Fwd: ESCLARECIMENTO SDA/CE- Governo do Estado do Ceará - Secretaria do Desenvolvimento Agrário 05/2024 - OP-124068

Pedido de Esclarecimento - Pregão Eletrônico 05/2024 - Item 03

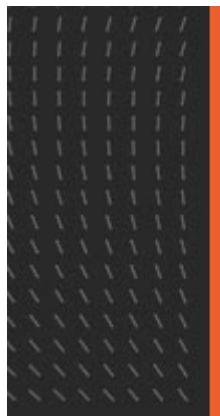
No item em questão, é claramente especificado que o fornecimento deve incluir um carregador original da fabricante. Entretanto, ao observarmos a seção 6.3.26 do edital, notamos uma menção genérica, não vinculada a nenhum item específico, que estabelece que todos os cabos e conectores devem possuir um comprimento mínimo de 1 metro.

Nosso questionamento surge da constatação de que diversas fabricantes de tablets, incluindo aquelas cujos produtos estão relacionados ao Item 03, fornecem cabos de carregamento com um comprimento padrão de 80 centímetros. Diante disso, entendemos que a especificação do edital relativa ao fornecimento do carregador original da fabricante deve prevalecer sobre a exigência genérica de comprimento mínimo de 1 metro para cabos e conectores.

Nesse sentido, sugerimos que sejam aceitos cabos de carregamento originais da fabricante, mesmo que possuam um comprimento de 80 centímetros, como uma medida para cumprir com a especificação do item em questão.

Gostaríamos, portanto, de confirmar se nosso entendimento está correto e se cabos de carregamento originais da fabricante, com 80 centímetros de comprimento, serão aceitos.
